(仮称) 白滝山ウインドファーム更新事業
環 境 影 響 評 価 方 法 書
補 足 説 明 資 料

白滝山ウインドファーム株式会社

風力部会 補足説明資料 目次

図1(1) 対象事業実施区域の位置及び周辺の状況（詳細）

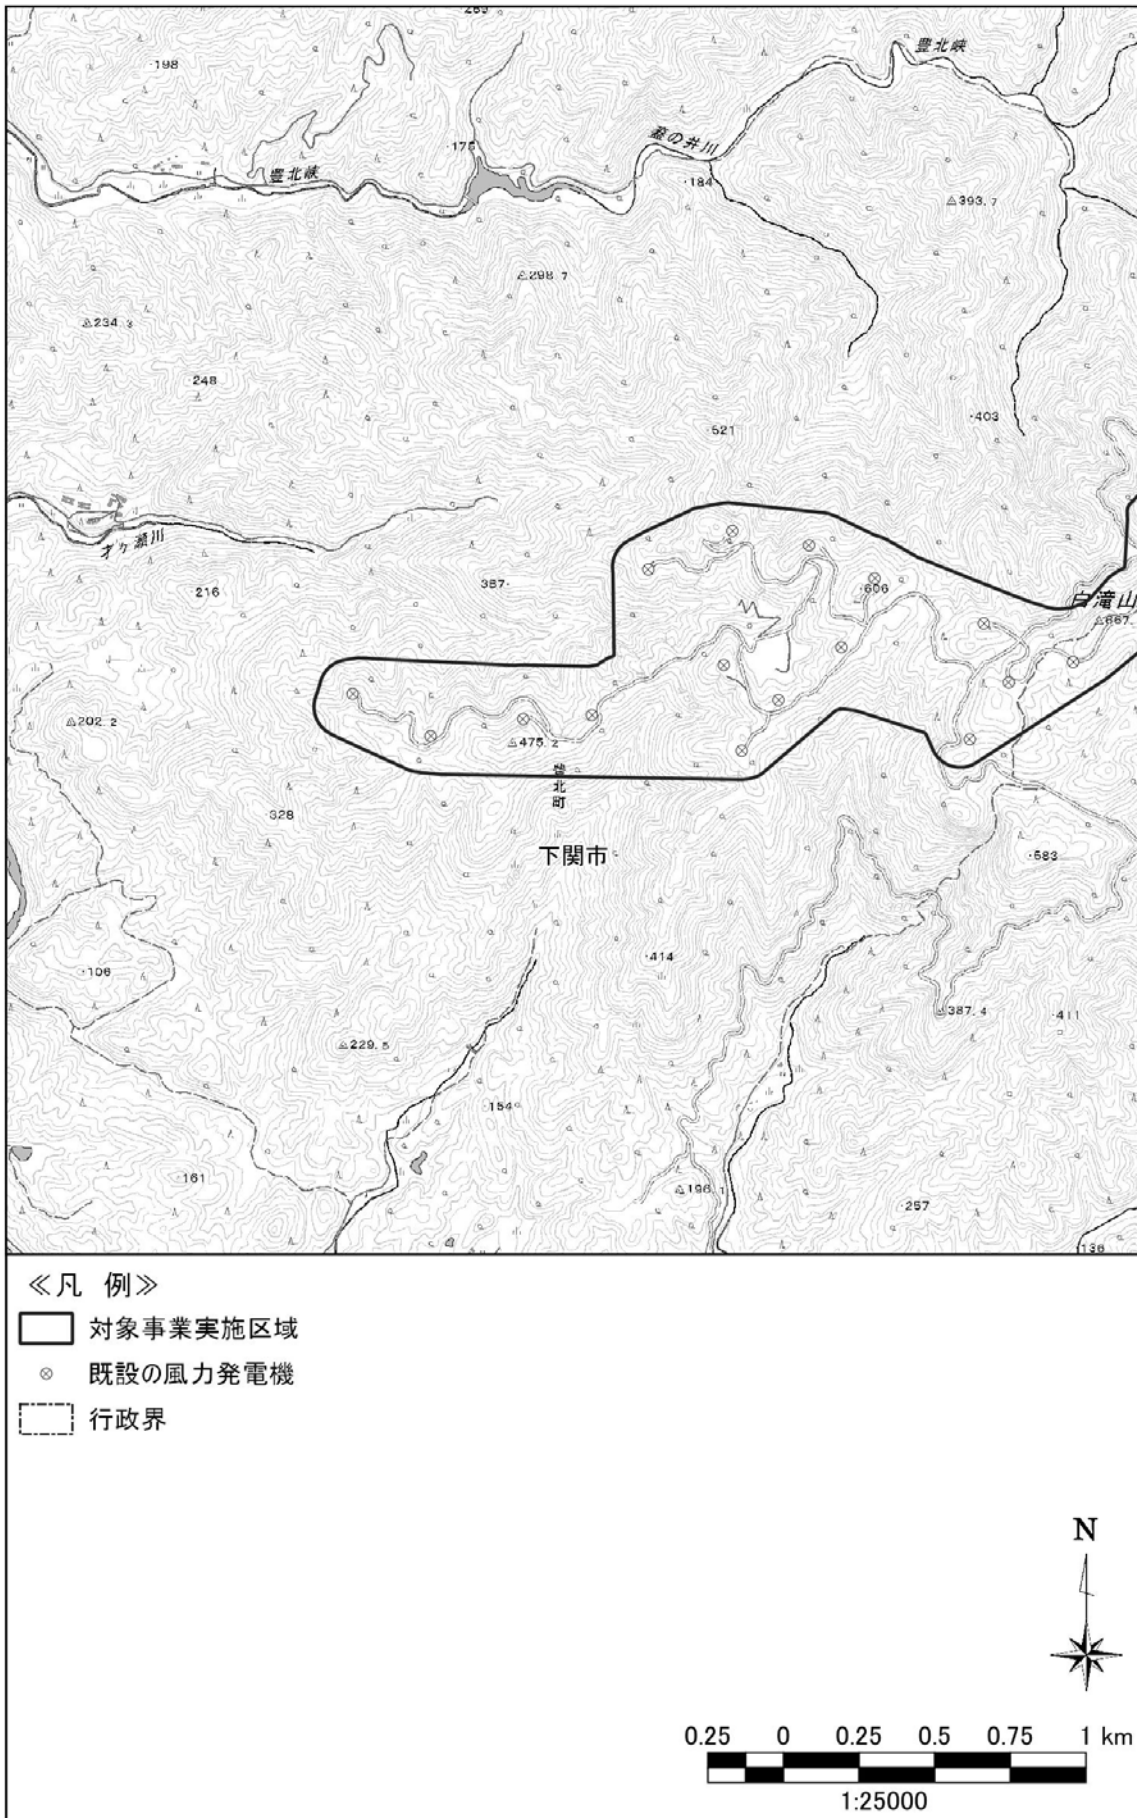
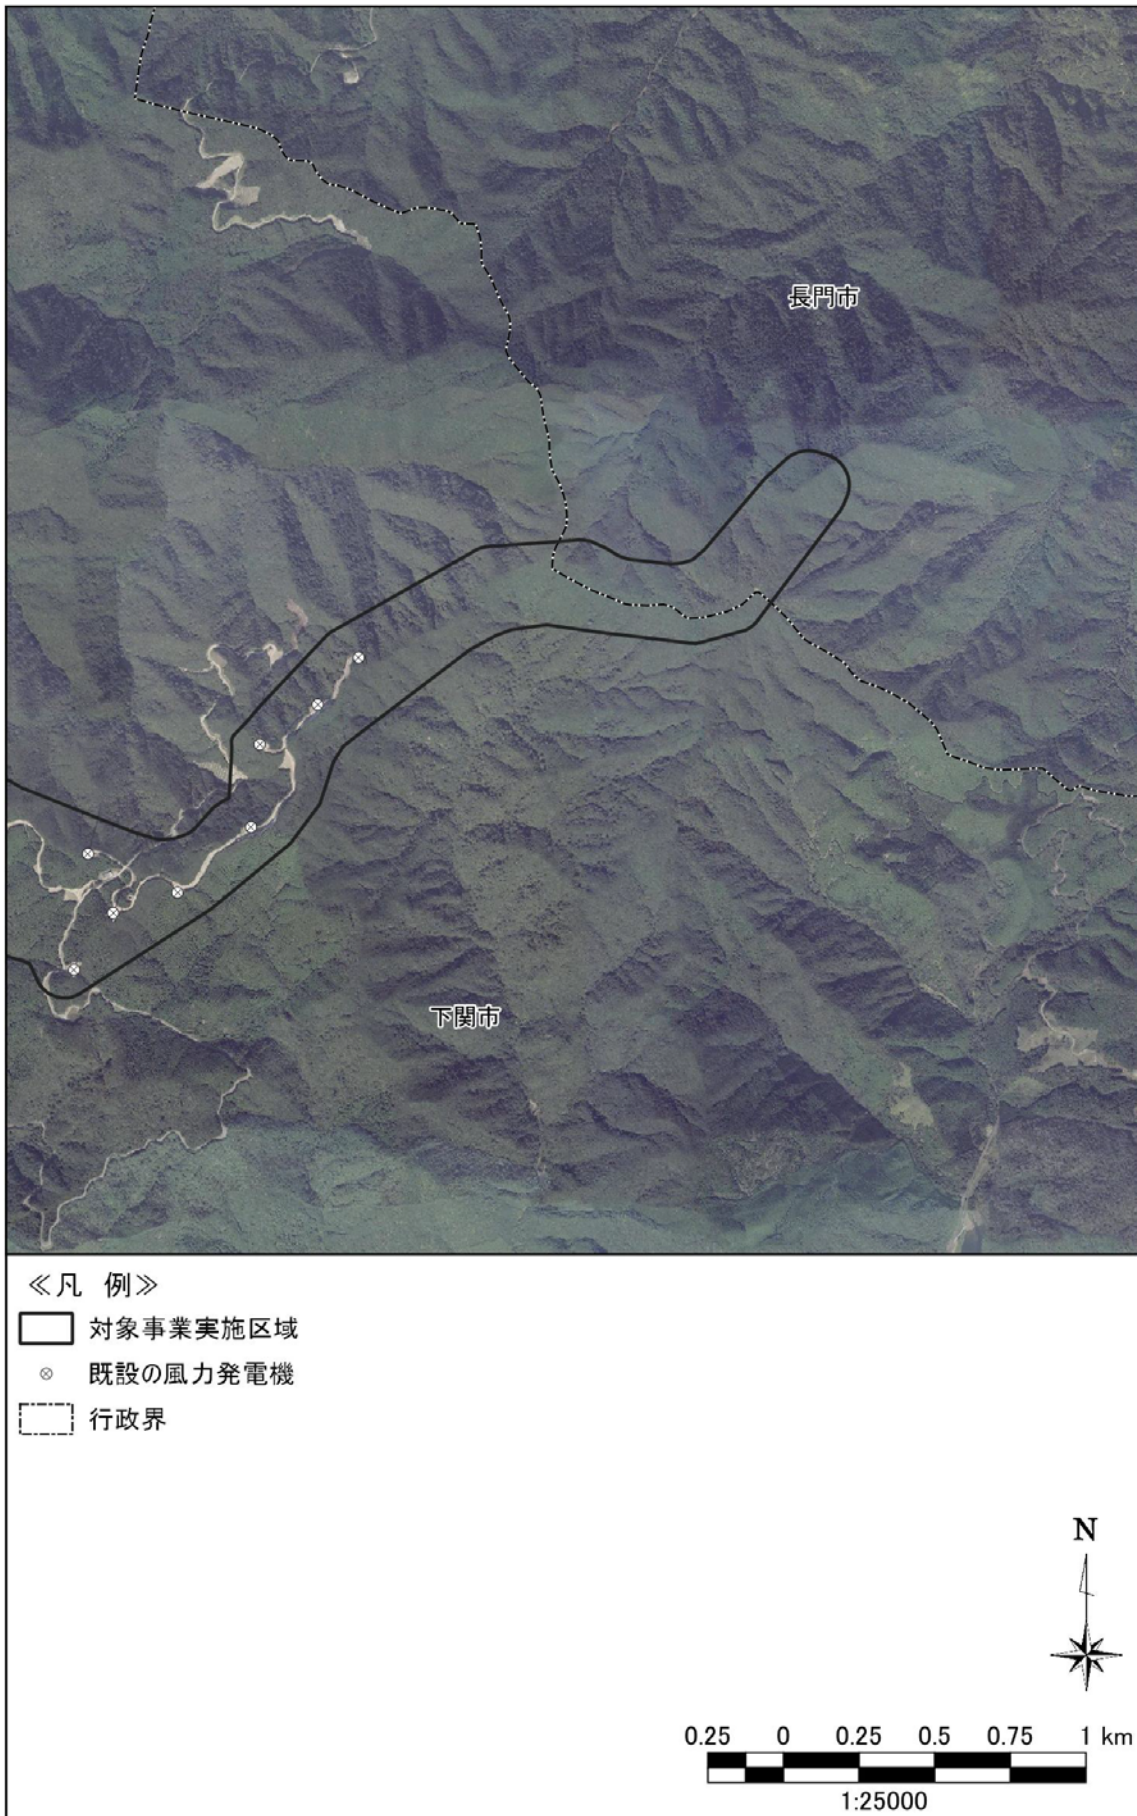
2.5 万分の 1 の地図・航空写真を追加提示願います。図の解像度を上げてください。

2.5 万分の 1 の地図を図 1 に、航空写真を図 2 に示します。

図8(1) 対象事業実施区域及びその周辺における沢筋の状況

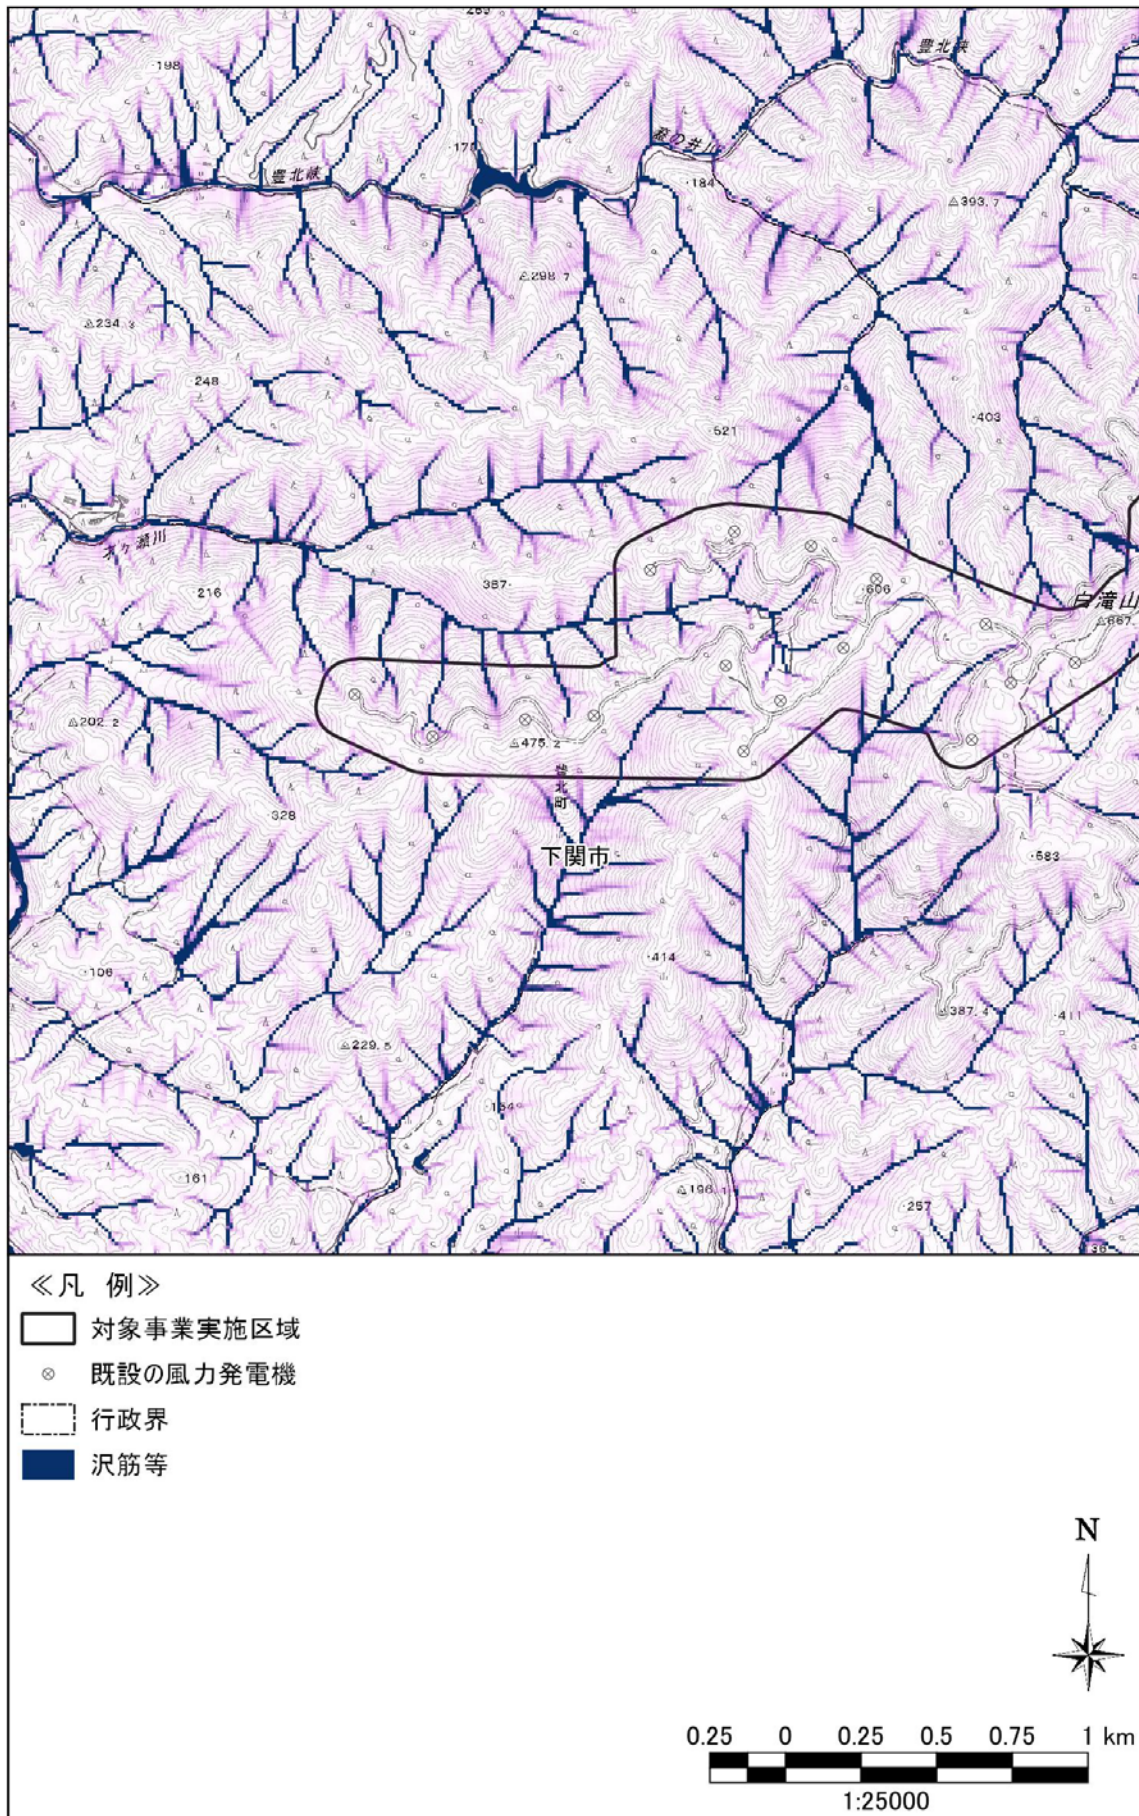
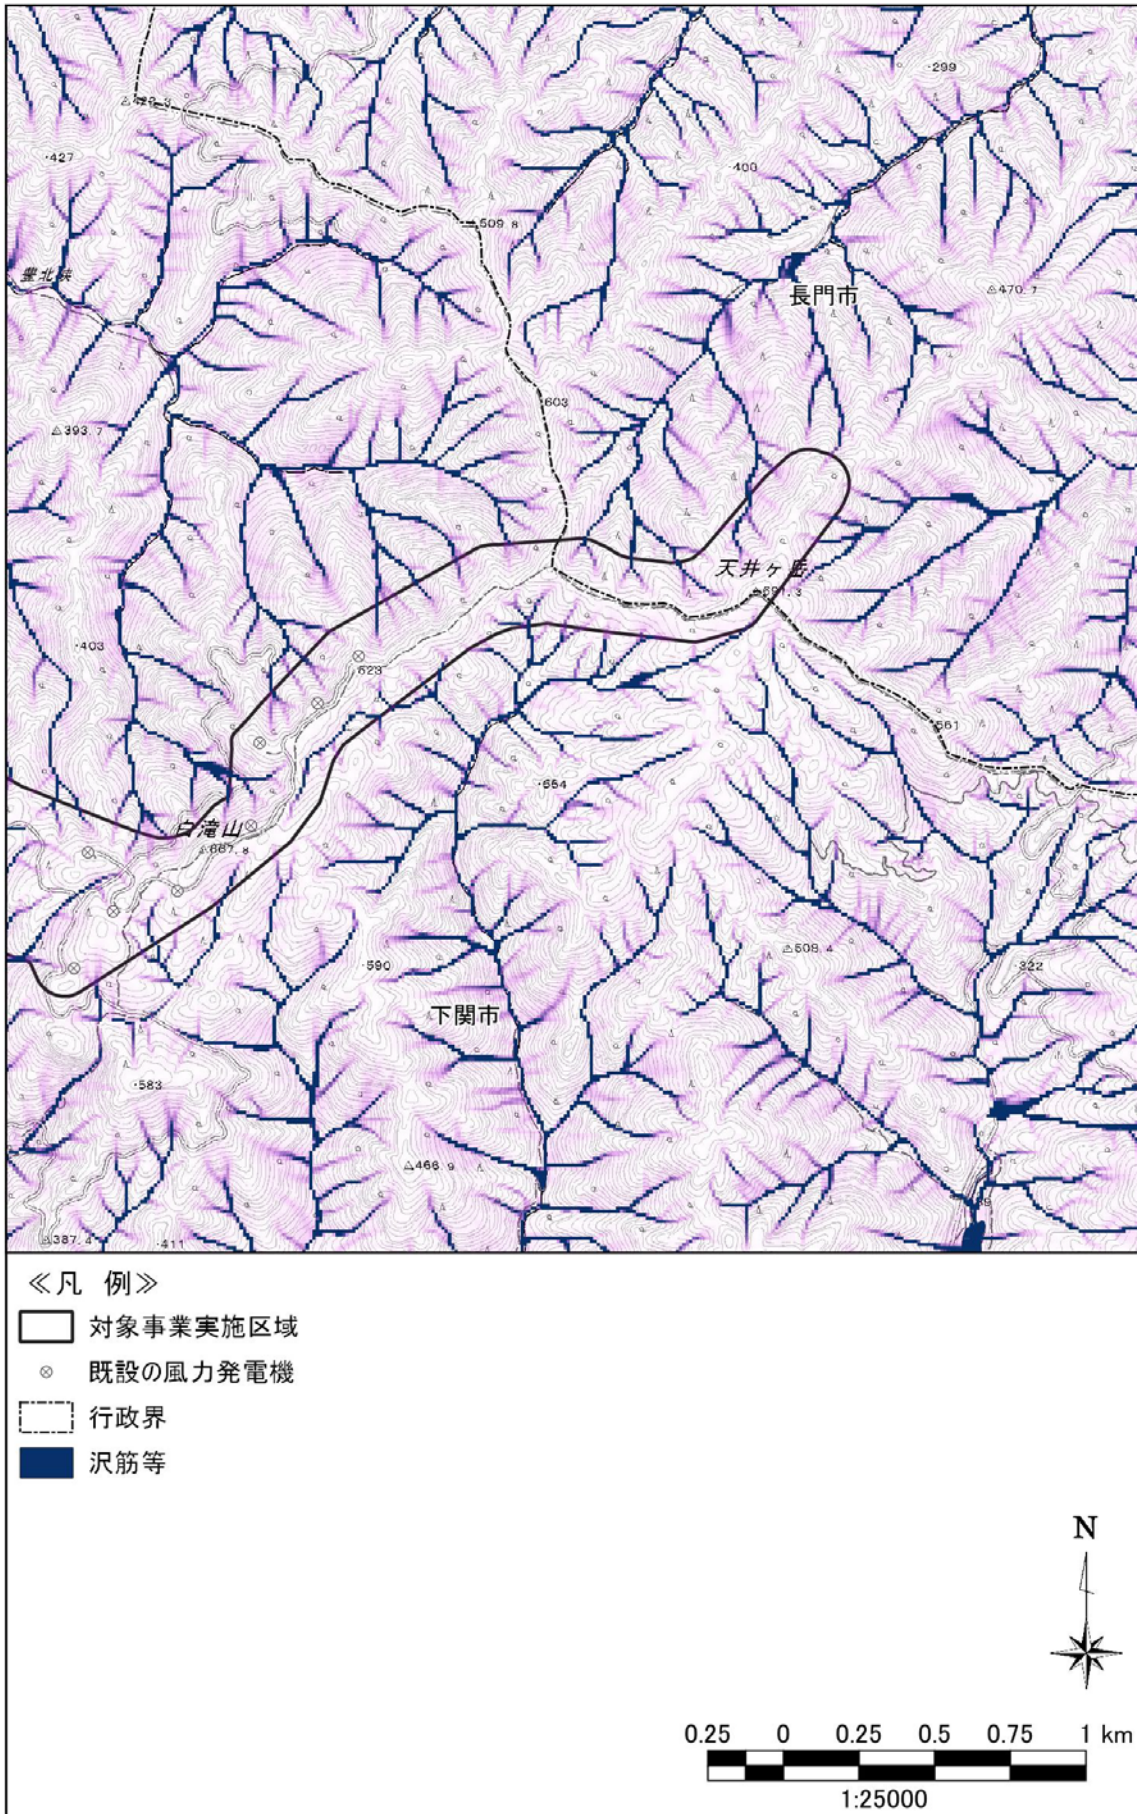
P34 図 3-1-2-1 や P288 図 6-2-2-3 の中で、河川の他に確認されている沢筋を図示してください。

GISを用いて、DEMデータから沢筋を抽出した図面を図8に示します。

図9 現存植生図

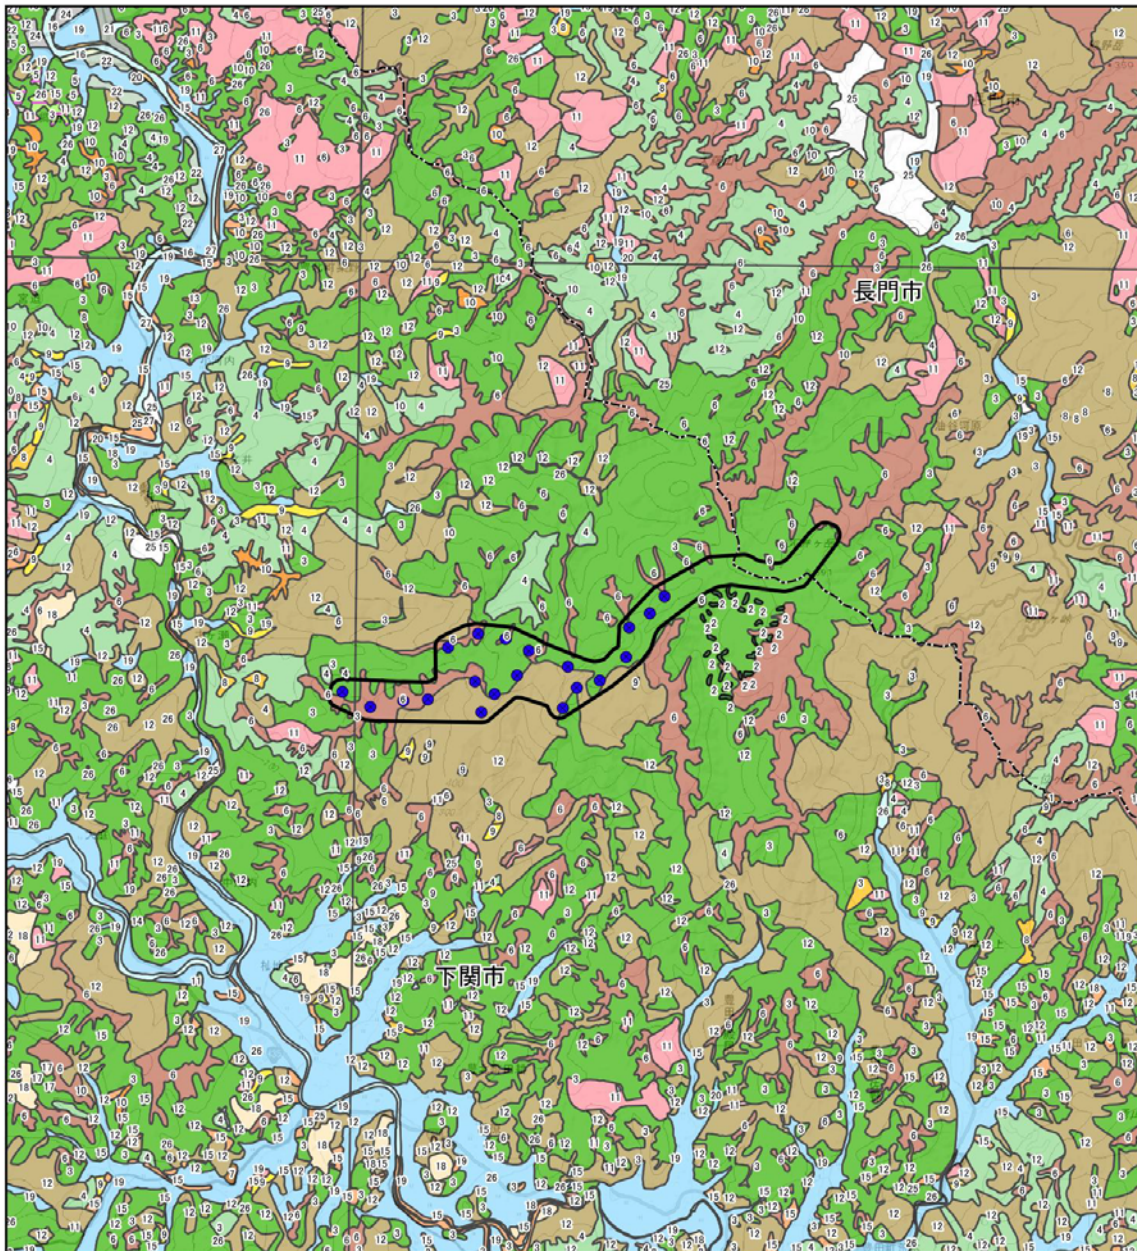
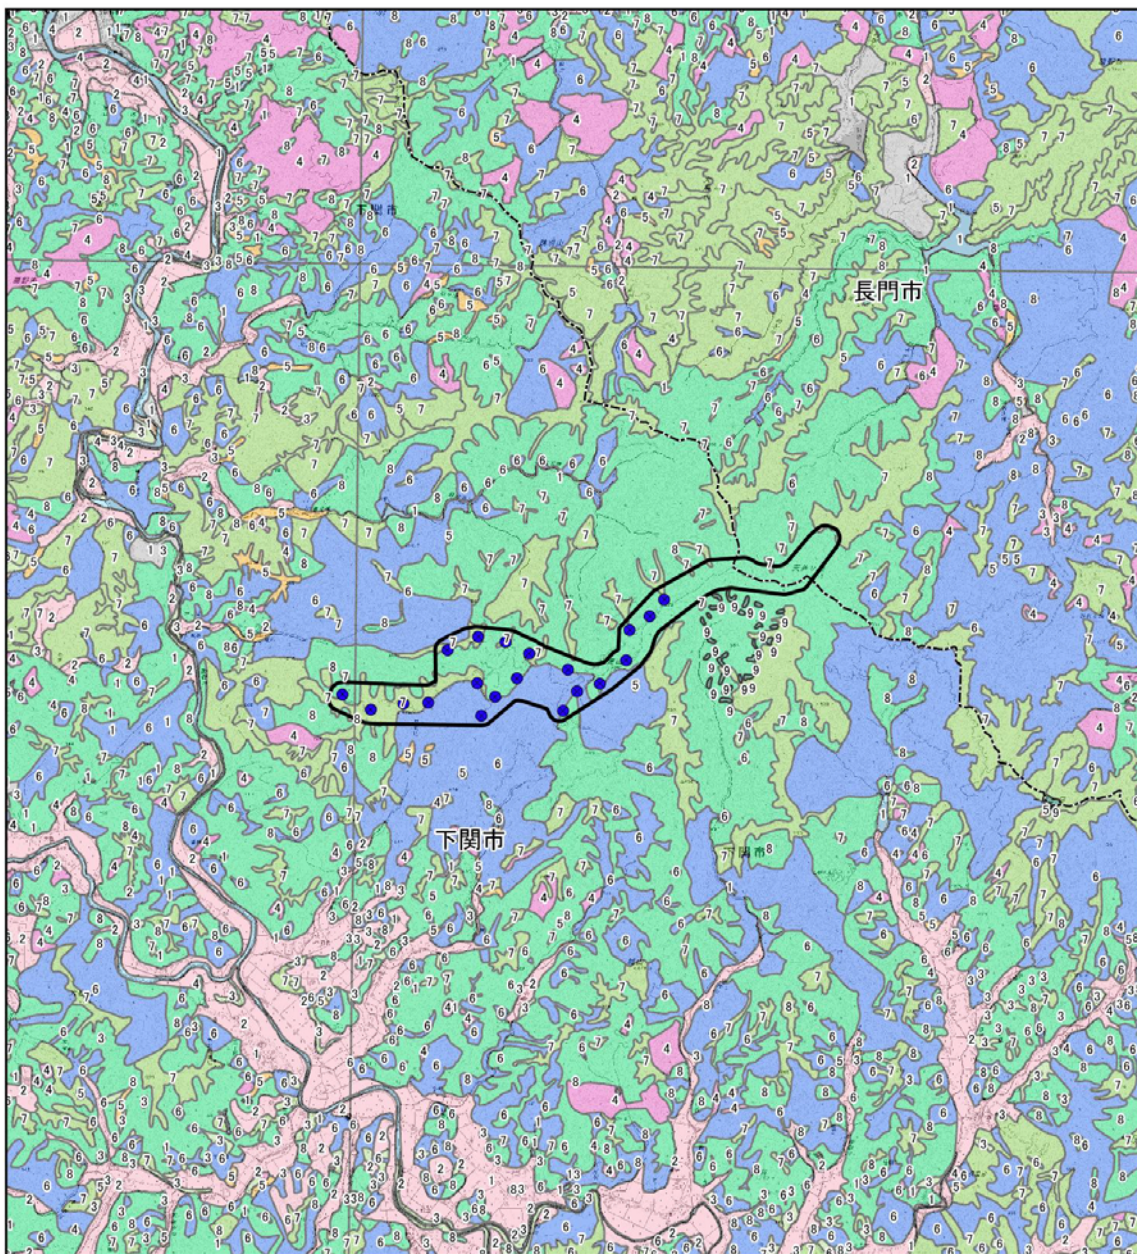
- ・ p. 69/70/78 調査年度を追記願います。【河野部会長】
- ・ 植生図の出典は、多様性センターの閲覧ではなく、第何次自然環境保全基礎調査であるかを明記してください。（P68～70）【鈴木伸一顧問】
- ・ 植生図中の発電機の位置は、分かりやすく着色してください。【鈴木伸一顧問】
- ・ 面積の小さな自然林であるモミ群落が、貼り付けた凡例番号が重って消えている部分があり、大きさが分からない。【鈴木伸一顧問】

P69、70、78 に示す図面の出典は、第6回自然環境保全基礎調査であり、調査年次は2003年です。準備書以降の図書において、出典の表記を修正いたします。

発電機を着色した植生図の図面を図9及び図10に示します。また、モミ群落の大きさがわかるよう凡例番号の位置をずらした図面を図9に示します。
